Product Change Notice: Various Switch Series (EVQ, EVP, EVE, EWV, EVW, ESB, ESE Series)

PCN.PG13.11.22.2022

11.22.2022

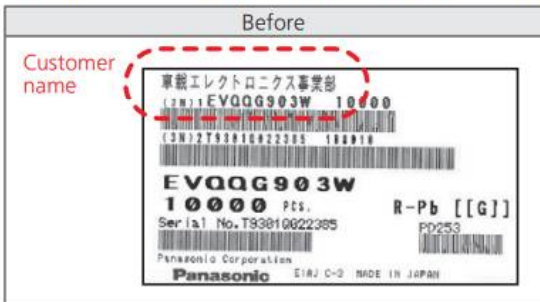
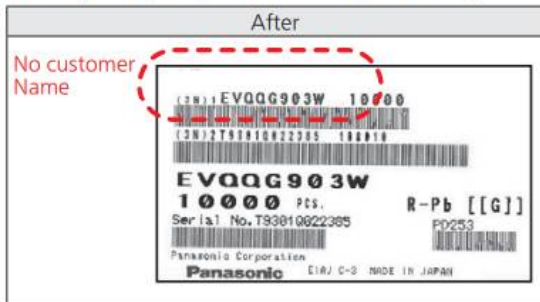
| Change Details: | <p>■Delete of customer name from EIAJ Standard C3 label (Reel, inner/outer carton box)</p> <div style="display: flex; align-items: center; justify-content: center;"> <div style="border: 1px solid black; padding: 5px; margin-right: 20px;"> <p style="text-align: center;">Before</p>  </div> <div style="font-size: 2em; margin-right: 20px;">➔</div> <div style="border: 1px solid black; padding: 5px;"> <p style="text-align: center;">After</p>  </div> </div> |
